Auszug aus der Sitzungs-Niederschrift

des Bausenats vom 30.11.2018

Betreff: Bebauungsplan Nr. 10-83/2 "Nördlich Wilhelm-von-Kaulbach-Weg";
I. Prüfung der Stellungnahmen gem. § 4 Abs. 1 BauGB
II. Prüfung der Stellungnahmen gem. § 3 Abs. 1 BauGB
III. Billigungsbeschluss

Anregung 1 (Wunschlösung)

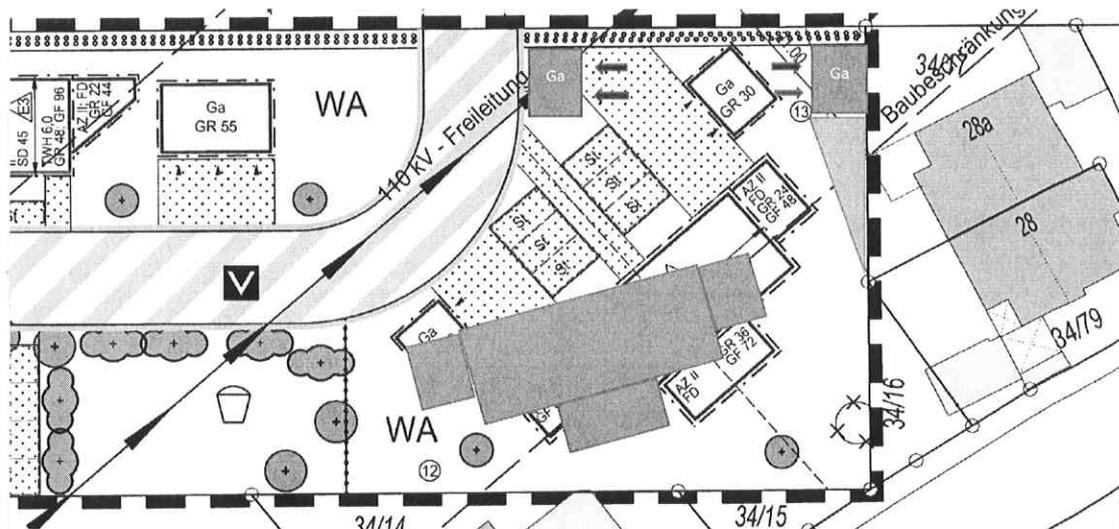
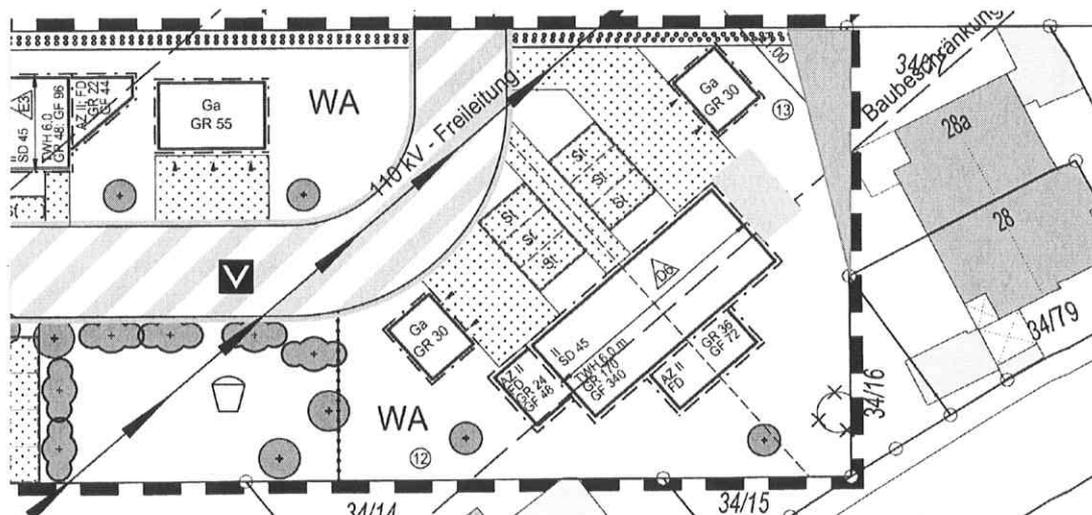
Änderung der Positionierung der Gebäude, ähnlich wie in meinem 1. Beispiel (siehe Anlage) aufgezeigt, durch leichtes Abkippen des Wohntraktes im Osten und Verschiebung nach Westen um wenigstens 5 Meter, Neupositionierung der Garagen. Diese Änderungen würden den Planungsumfang 1:1 übernehmen.

Ich bitte unter Berücksichtigung meiner Bedenken, um Überprüfung der Planung für diesen Bereich hinsichtlich Änderung der Ausgestaltung, ggf. in Anlehnung an meine Vorschläge, mit dem vordringlichen Ziel, einen entsprechend den beschriebenen Gesichtspunkten vertretbaren Abstand zwischen den Wohngebäuden zu erreichen.

Mit ausgewiesen in meinen beigefügten Planskizzen ist die Fläche (gelb markiert/ 2 Varianten), welche ich zu erwerben anstrebe. Die diesbezügliche Vorklärung mit den Eigentümern hat bereits stattgefunden.

Deshalb können auch die Bedenken des Einwenders - dass die neue Bebauung zu nah heranrückt und zur unangemessenen bzw. unzumutbaren Verschattung, optischer Bedrängung und Wertminderung führt - nicht nachvollzogen werden und sind deshalb zurückzuweisen. Die geplanten Bauräume für Hauptgebäude und Anbauzonen sind so platziert, dass sämtliche Abstandsflächen eingehalten werden und es an keiner Stelle zu diesbezüglichen Überschreitungen auf die Nachbargrundstücke kommt. Deshalb sind hierzu auch keine weiteren Untersuchungen hinsichtlich der ausreichenden Belichtung und Belüftung erforderlich. Der Abstand der geplanten Bauräume zur Grundstücksgrenze ist deshalb als angemessen einzustufen.

Schließlich würde der geplante Baukörper nahezu vollständig im Bereich der Baubeschränkungszone liegen, was vom Fachbereich technischer Umweltschutz kritisch eingestuft wird.

Aus diesen Gründen kann den genannten Bedenken und Anregungen nicht gefolgt und die Planung dahingehend nicht verändert werden.
